ID: Codice procedura (ID_VIP/ID_MATTM):10844

Impianto per la produzione di energia elettrica da fonte eolica, costituito da 6 aerogeneratori della potenza complessiva di 37,2 MW, un sistema di accumulo da 25 MW e relative opere connesse in località "Rempillo" nel comune di Pitigliano (GR).

TESTO DELLE OSSERVAZIONI

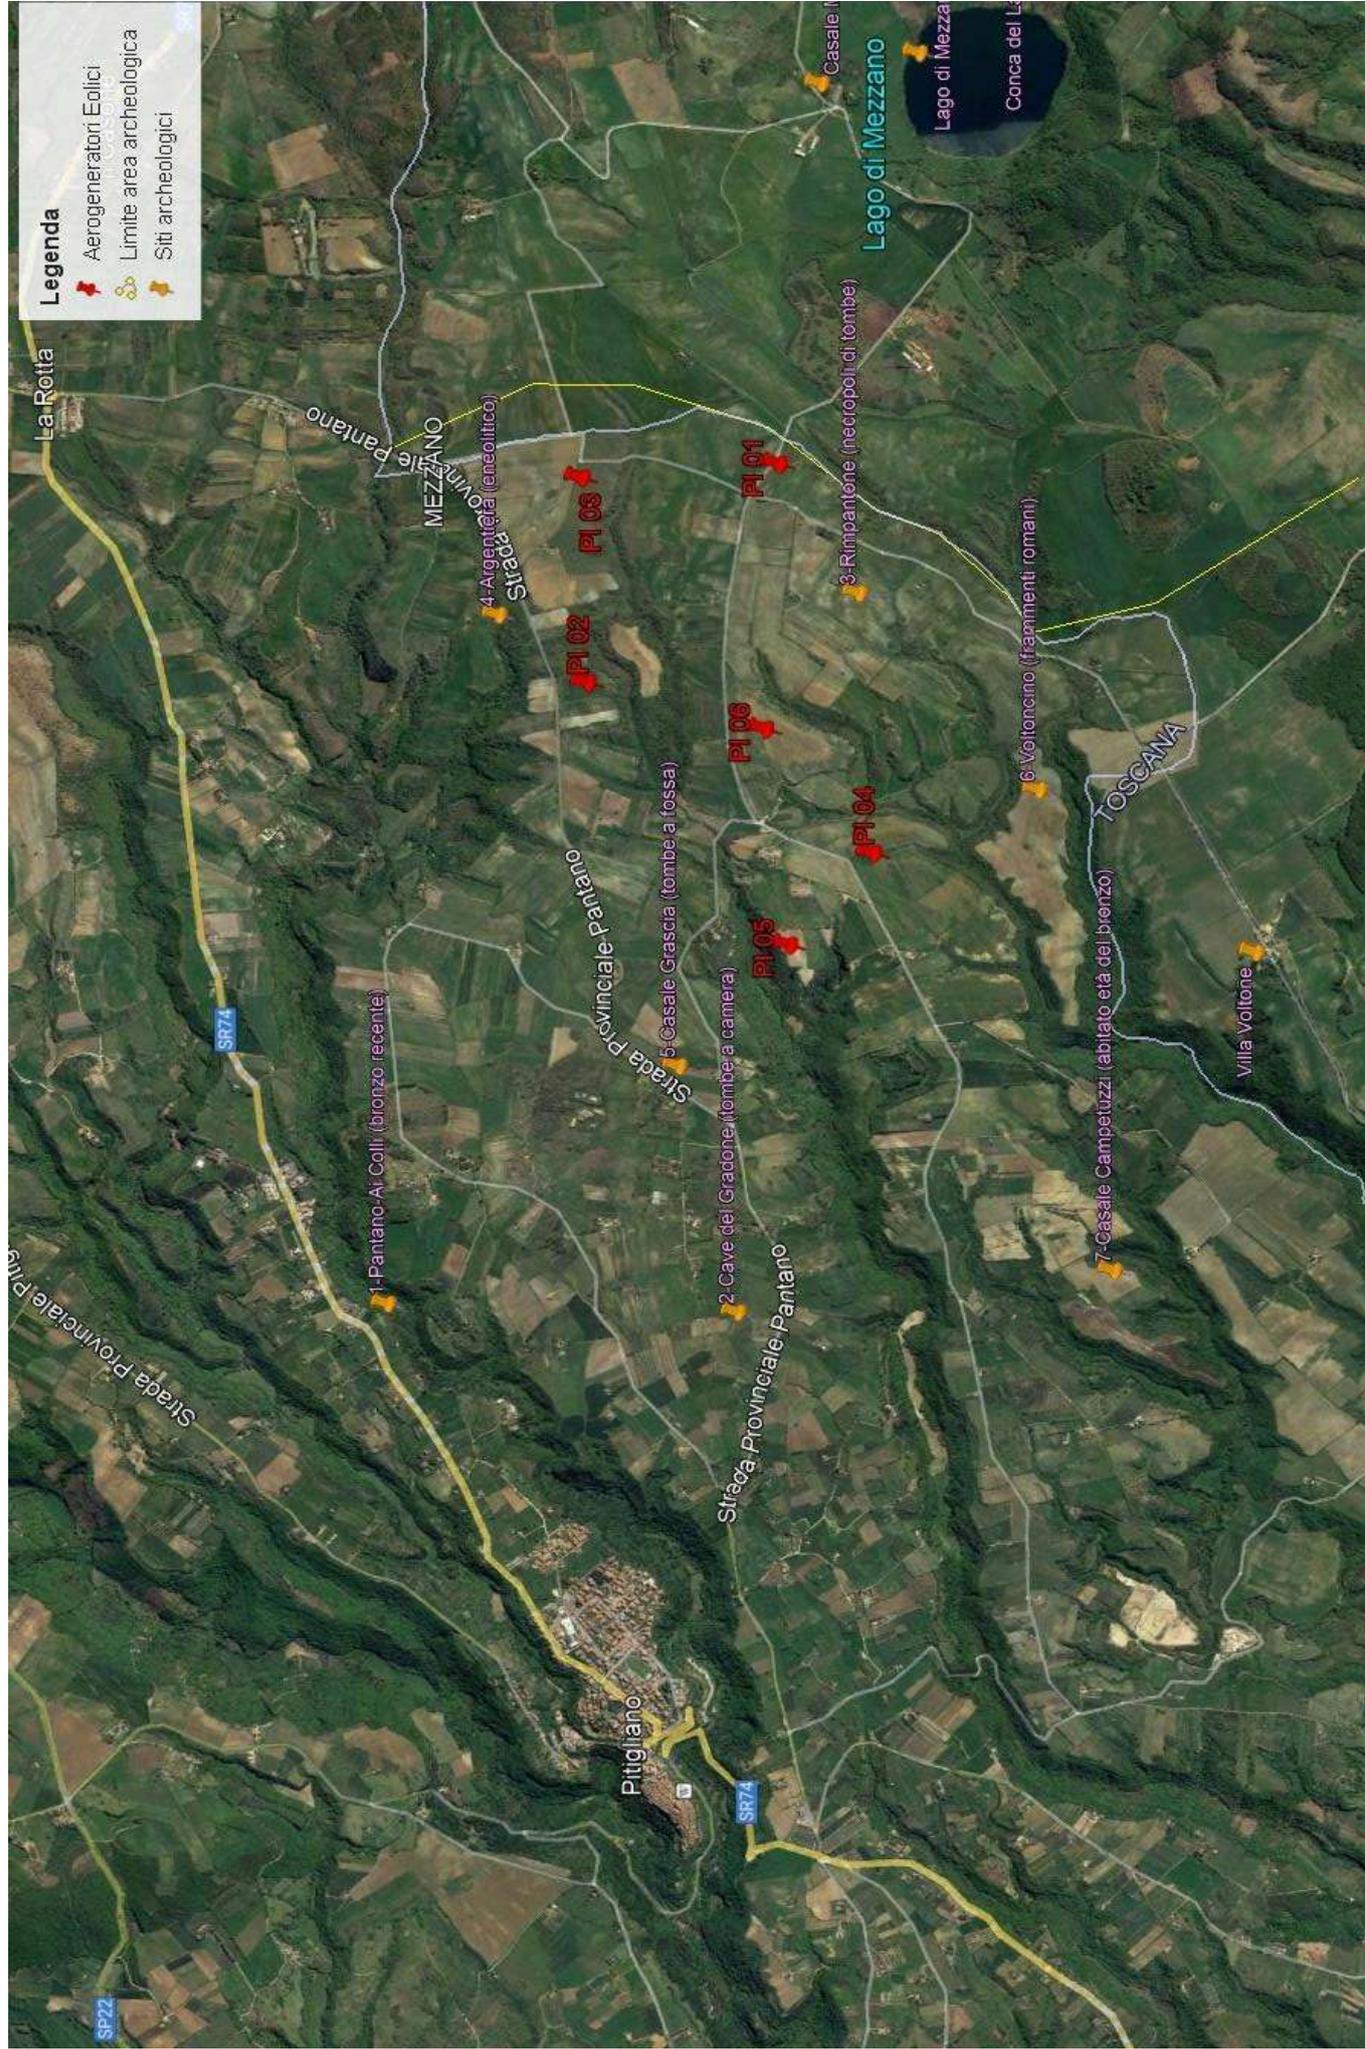
Inoltre, la zona in cui insisterebbe l'impianto eolico industriale Rempillo è compresa nelle fasce di rispetto di 3 km di diversi beni archeologici tutelati dalla parte II del Codice dei Beni Culturali (vedi

Allegato, immagine n. 3). Inoltre le pale P04 e P05 ricadono all'interno di un'area archeologica che la Proponente vorrebbe cancellare per il semplice fatto che non è riportata nel documento regionale ma nel documento provinciale come meglio dettagliato nell'Osservazione n. 5. Alla luce di quanto documentato appare chiaro quindi che la collocazione dell'impianto non ha tenuto conto alcuno dei vincoli dell'area nella quale è stato progettato e l'inserimento dell'impianto eolico nel paesaggio e sul territorio non è corretto (Allegato IV delle Linee guida nazionali di cui al D.M dello Sviluppo economico del 10.09.2010).

Analisi degli Impianti Eolici Esistenti e in Progetto

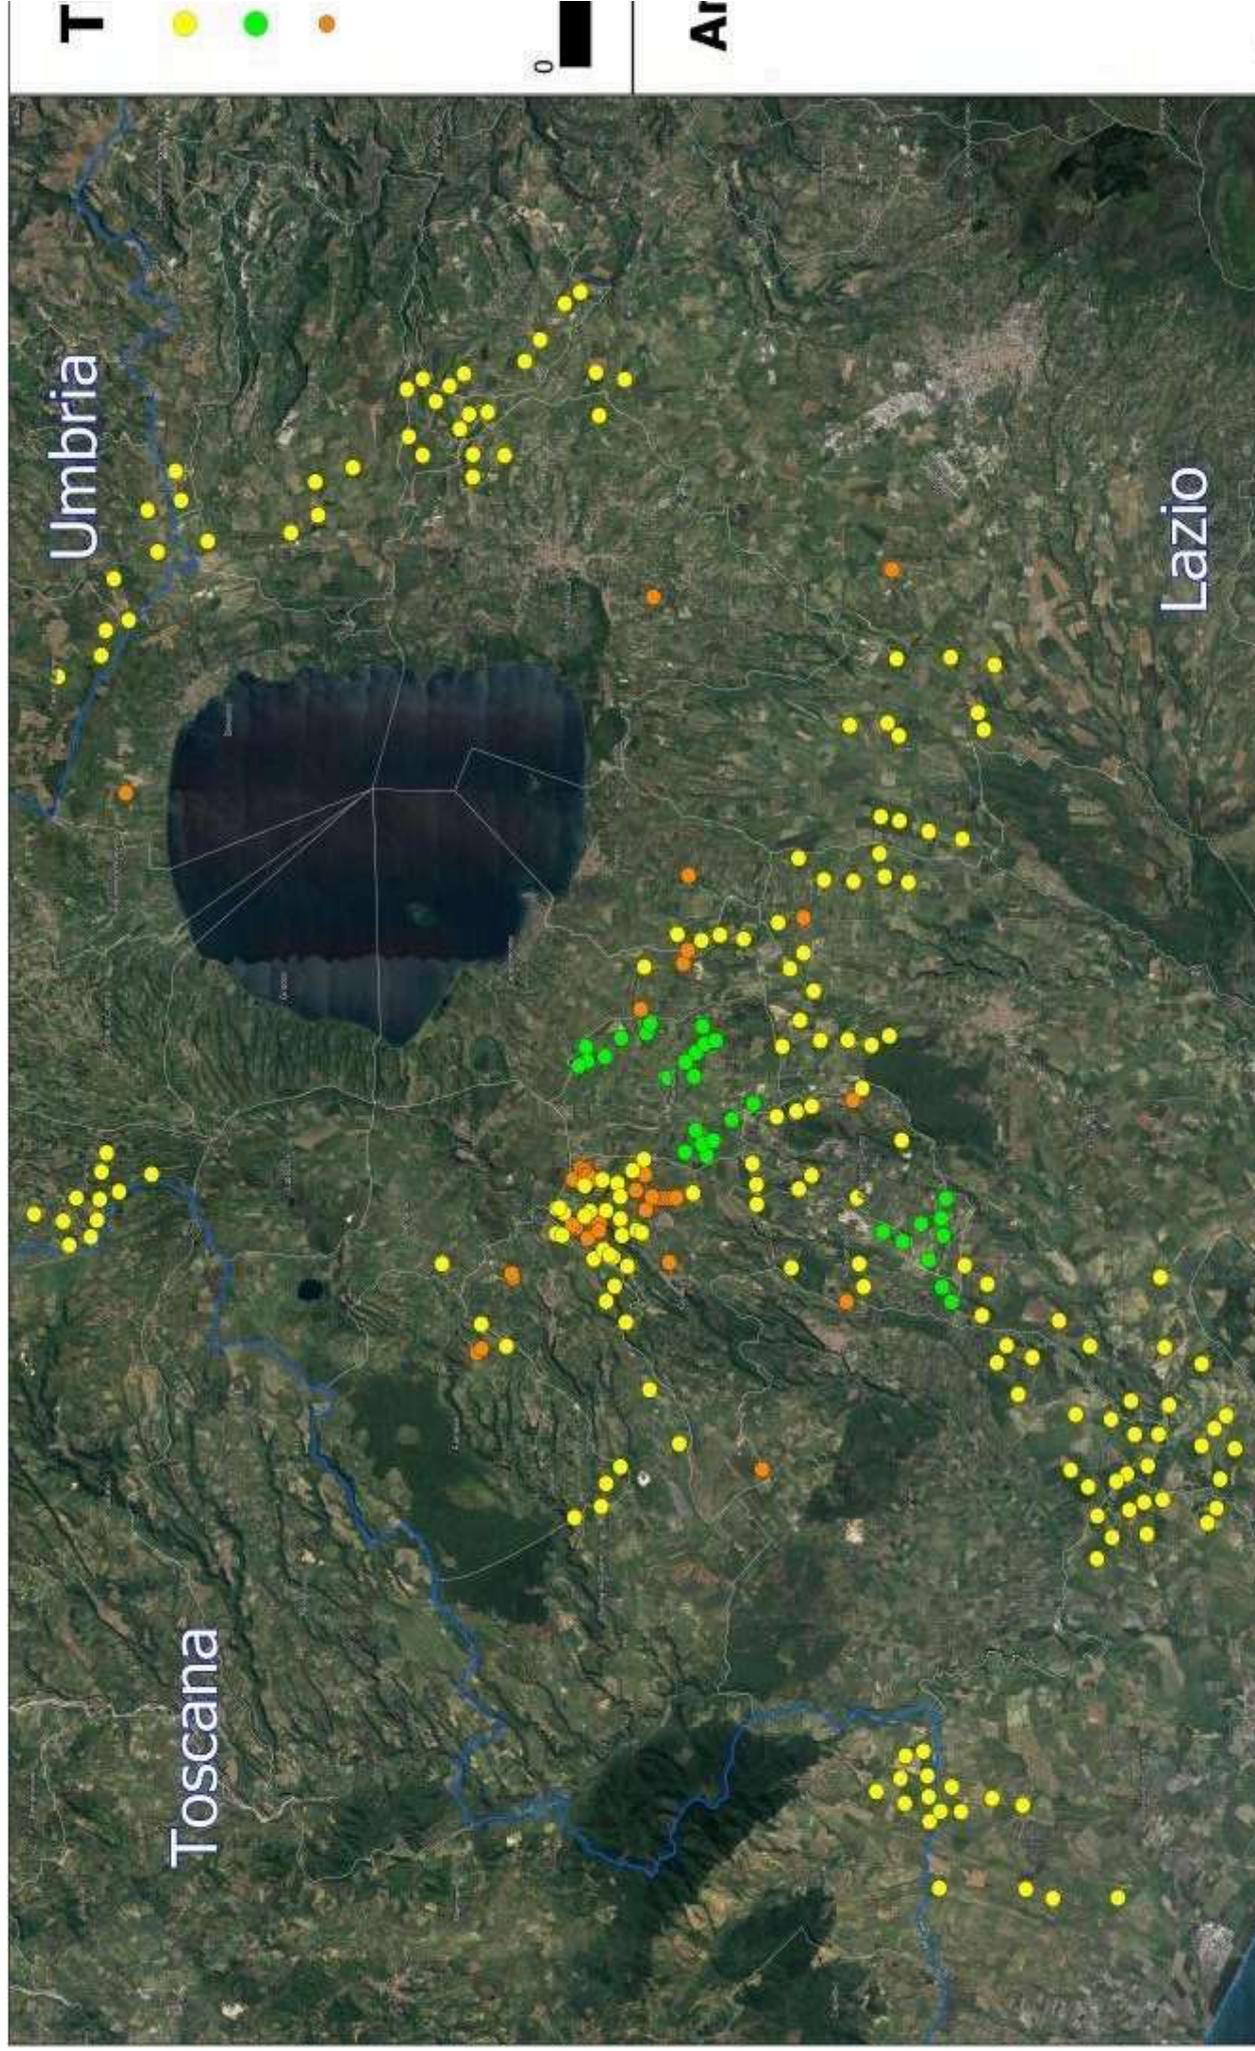
nn. 1 e 2 e crea anche degli impatti negativi anche sui beni naturalistici come verrà dettagliato nell'Osservazione n. 4. Inoltre andrebbe a sommarsi al già enorme cumulo di impianti eolici e fotovoltaici e geotermici che già creano una elevata criticità ambientale nella provincia di Viterbo e interferiscono anche con il territorio toscano come si può vedere dalle immagini nn. 4 e 5 dell'Allegato n. 1.

Analisi di Intervisibilità Cumulativa delle Pali

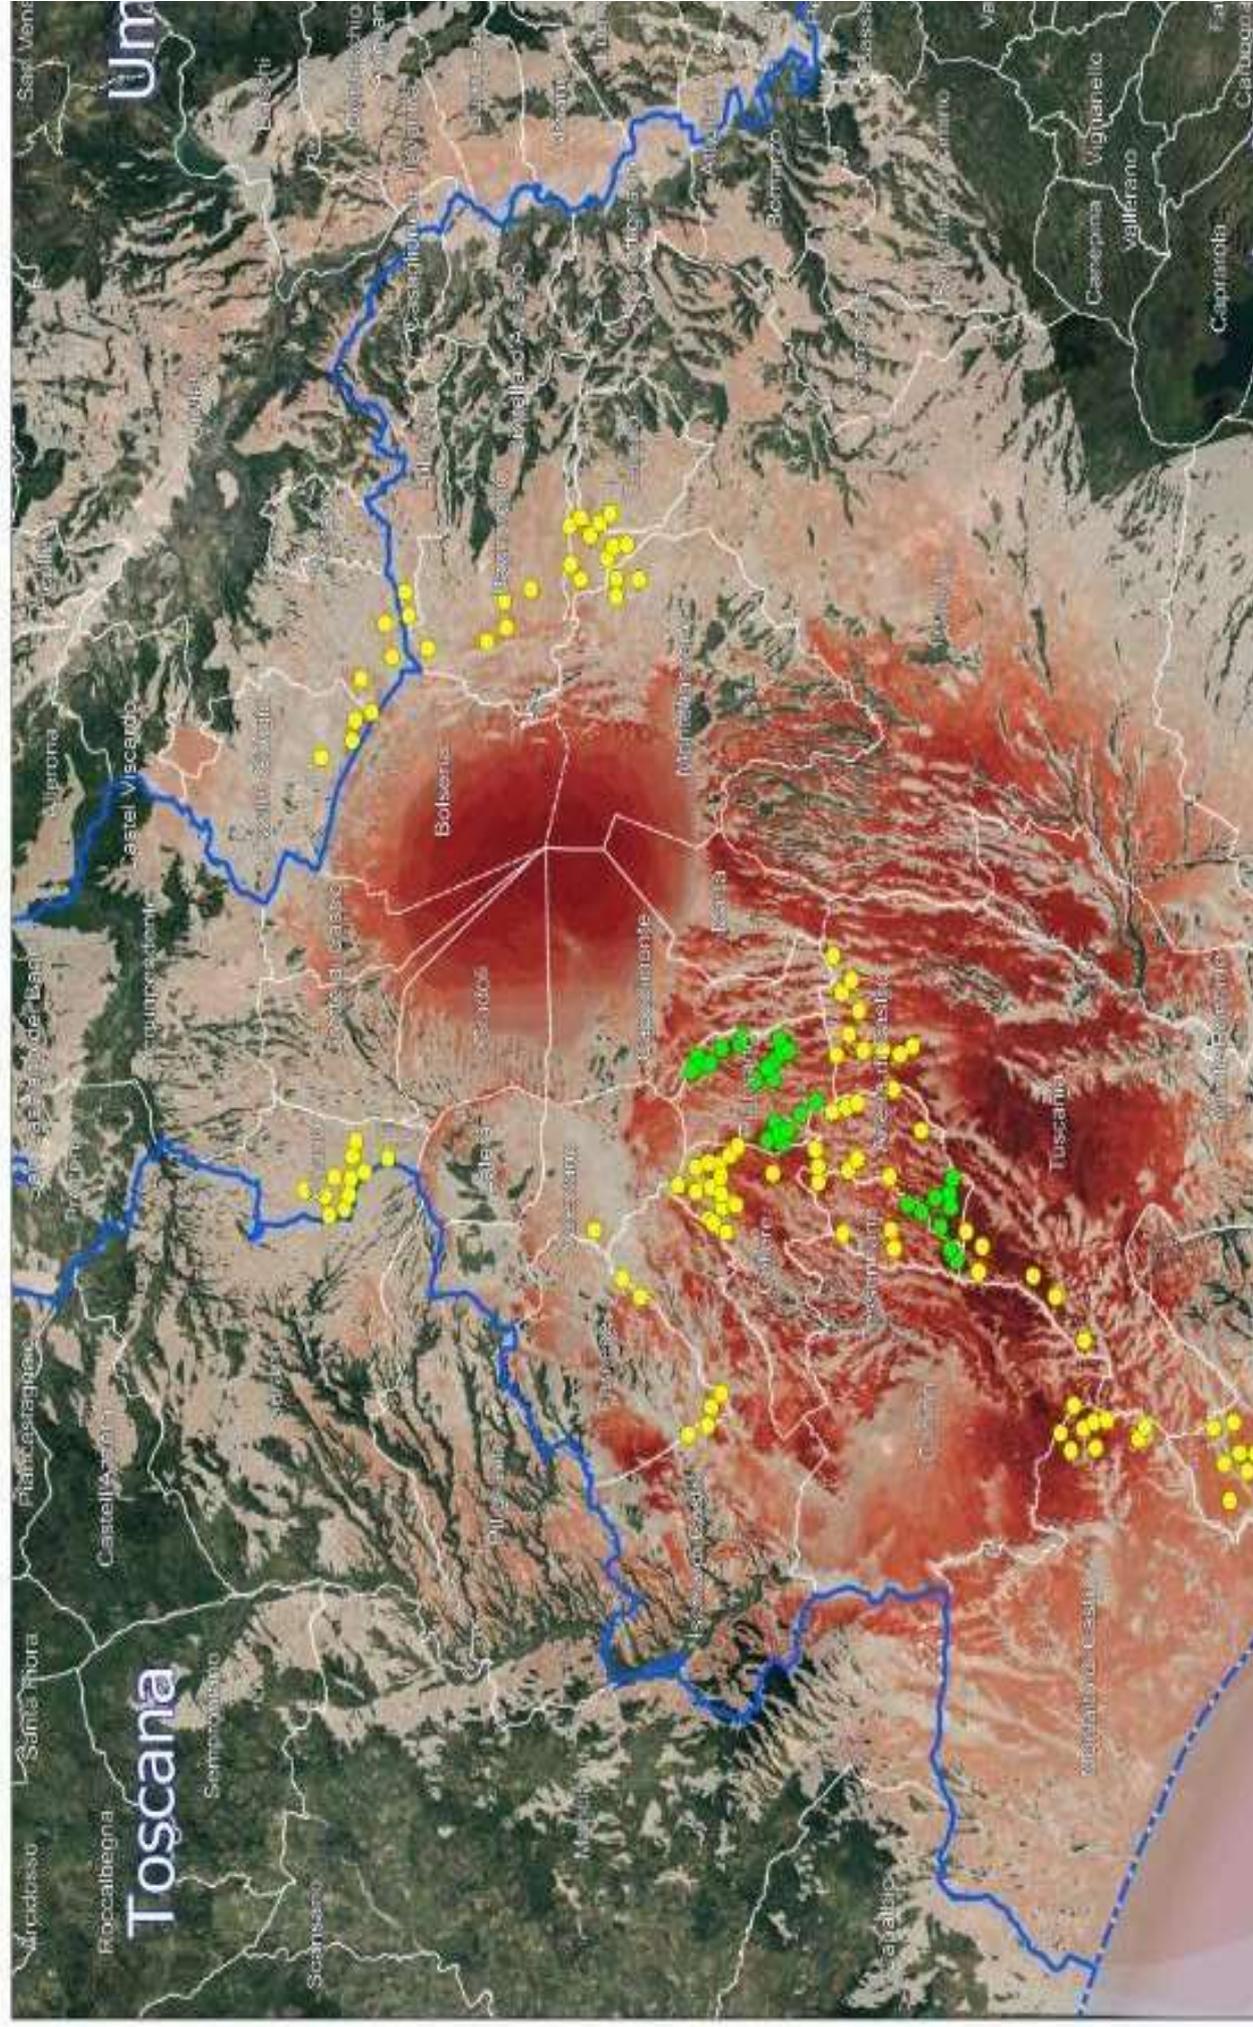
- Atmosfera
- Ambiente idrico
- Suolo e sottosuolo
- Rumore, vibrazioni, radiazioni
- Biodiversità (vegetazione, flora, fauna, ecosistemi)
- Salute pubblica
- Beni culturali e paesaggio
- Monitoraggio ambientale
- Altro: **IMPATTO VISIVO, CUMULABILITA' degli IMPIANTI e NOTEVOLE INTERVISIBILITA'.**
